島根原子力発電所 2号炉 緊急時対策所について

令和 2 年 3 月
中国電力株式会社

6. 審査会合での指摘事項に対する回答

緊急時対策所遮蔽概要図（断面）

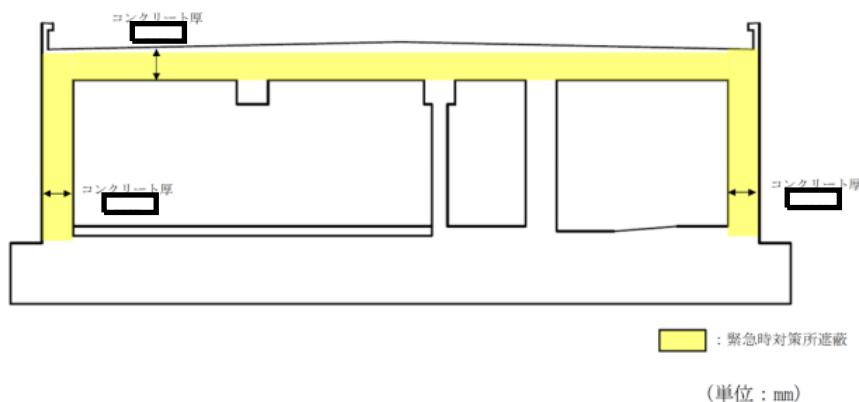
■ 指摘事項（第193回審査会合（平成27年2月10日））

緊急時対策所の被ばく評価は屋上に沈着した放射性物質からのグラウンドシャインの寄与が支配的となるが、屋根を洗うなどの被ばく低減策を検討すること。

第193回審査会合時は、屋上側の遮蔽が比較的薄い免震重要棟内に緊急時対策所を設置することとしていたため、屋上に沈着した放射性物質により有意な被ばくが生じる評価結果となっていた。

新たに設置する耐震構造の緊急時対策所は十分な厚さの遮蔽を有しており、屋根を洗うなどの被ばく低減策を実施しない場合でも緊急時対策所の対策要員の実効線量が7日間で約1.7mSvと、100mSvを十分下回る設計としている。

チェンジングエリア内の各エリア寸法

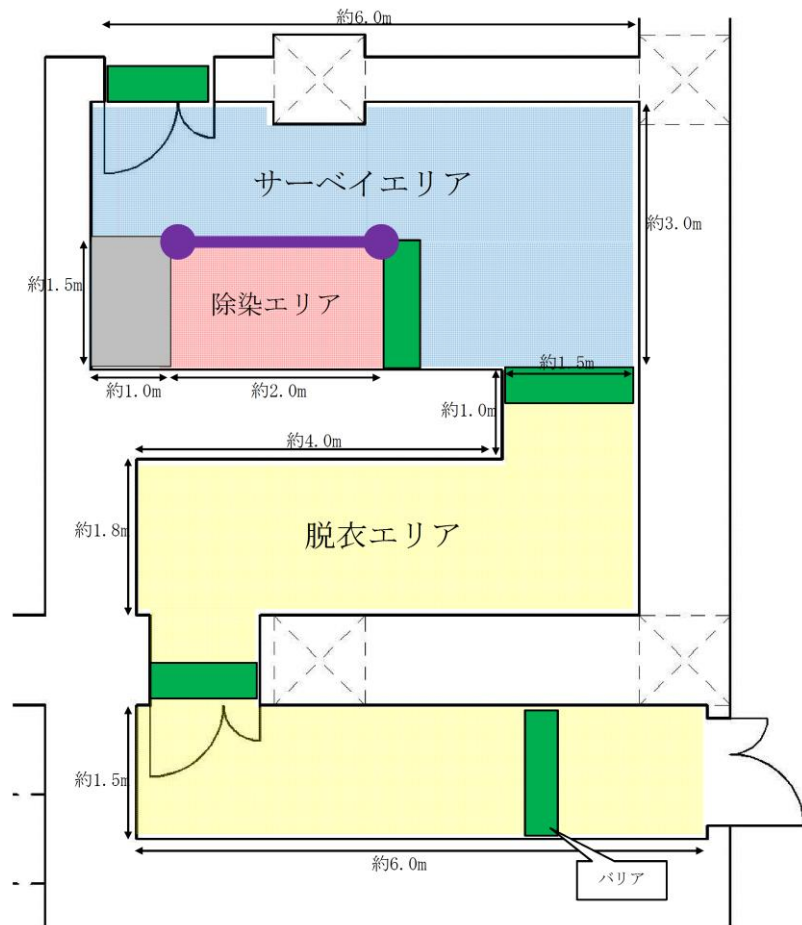
- 指摘事項（第193回審査会合（平成27年2月10日））
放管エリアのスペースが現場対応員の数を考慮して適切であることを示すこと。

チェンジングエリアは、靴・ヘルメット置場、脱衣エリア、サーベイエリア及び除染エリアから構成され、プルーム通過直後に現場作業を行うことを想定している要員数14名※に対して、同時に14名の要員がチェンジングエリア内に収容できるスペースを確保している。

なお、チェンジングエリア内の各エリアは、下表に示す広さを有し、防護具類の脱衣、身体サーベイ及び除染を実施するのに十分なスペースを確保している。

変更後の電源構成図

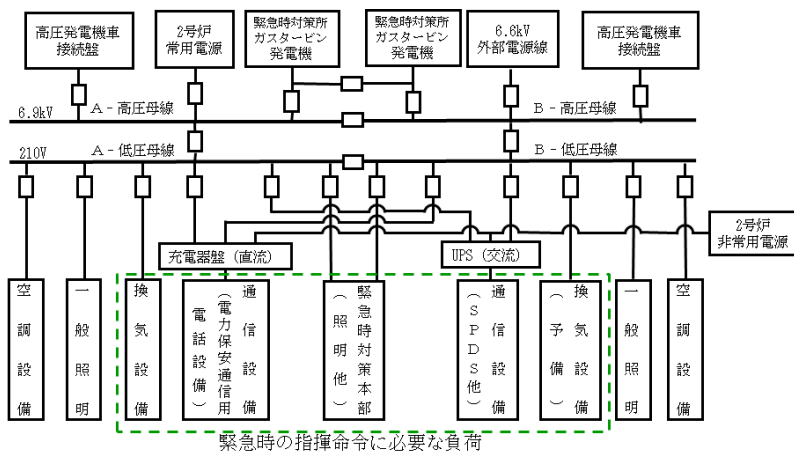
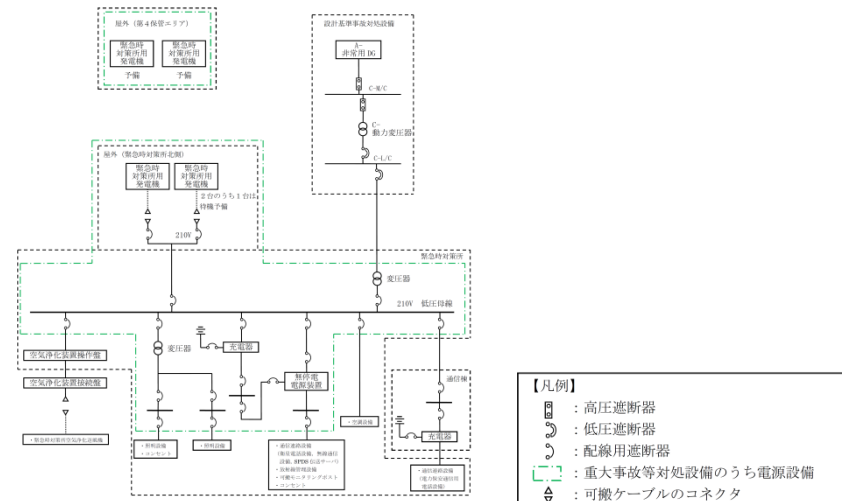
■ 指摘事項 (第193回審査会合 (平成27年2月10日))

GTGからの給電時に、高圧母線故障が発生した場合、高圧母線-GTG間遮断器の自動隔離後の必要な手動操作を追記すること。

第193回審査会合時 (変更前) は、免震重要棟に設置する免震棟GTGから高圧母線に接続し、故障が発生した場合、高圧母線-免震棟GTG間遮断器の自動隔離を行う構成としていた。

耐震構造の緊急時対策所を新たに設置することとしたことから、屋外に可搬型代替交流電源設備として緊急時対策所用発電機を設置し、手動により電源構成を行い、給電する構成とした。

緊急時対策所用発電機が故障した場合、当該発電機が自動停止するため、待機予備の緊急時対策所用発電機を手動で遠隔起動し、低圧母線を介して電源供給が可能である。

緊急時対策所換気空調設備 系統概要図

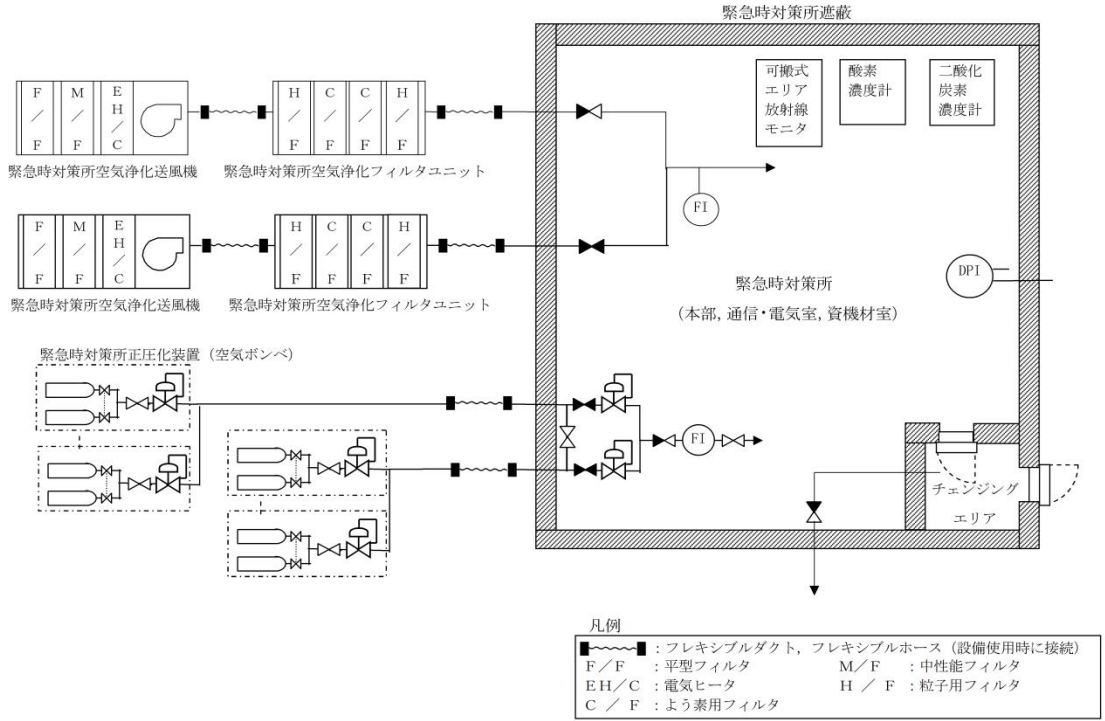
■ 指摘事項 (第211回審査会合 (平成27年3月24日))

外気少量取り込み運転時に建屋全体を正圧にしているが、建屋内のどこかで発生した汚染が建屋内全体に広がることはないか説明すること。また、フィルタ再循環で除去できない希ガスに着目した場合でも汚染が広がることはないのか説明すること。

希ガスを含むプルーム通過時においては、緊急時対策所正圧化装置 (空気ポンベ) により正圧化することで、緊急時対策所への希ガスを含む放射性物質の侵入を防止する設計としている。
